SERVICE-INFO

Optiska skillnader hos remsträckare 533 0086 30

Best. nr.: 533 0086 30

Bild 1: INA – utförande med två skruvar M8x35

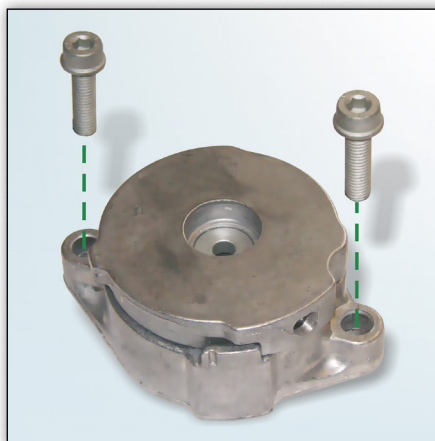
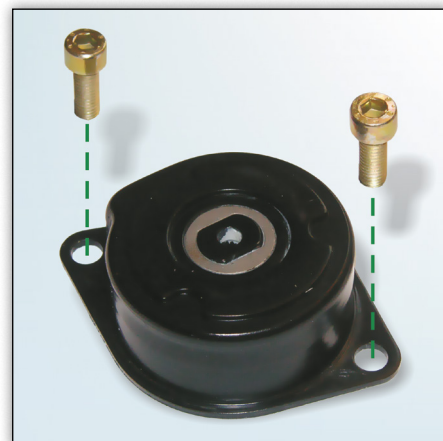
Vid utbyte av remsträckare 533 0086 30 kan de avbildade versionerna monteras. Schaeffler Automotive Aftermarket erbjuder för närvarande de varianter som visas i bild 1.

Båda utförandena uppfyller de tekniska kraven

De skruvar (M8x35) som medleveras från Schaeffler Automotive Aftermarket skall ovillkorligen användas p.g.a. större tjocklek hos flänsen på remsträckaren 533 0086 30 (bild 1).
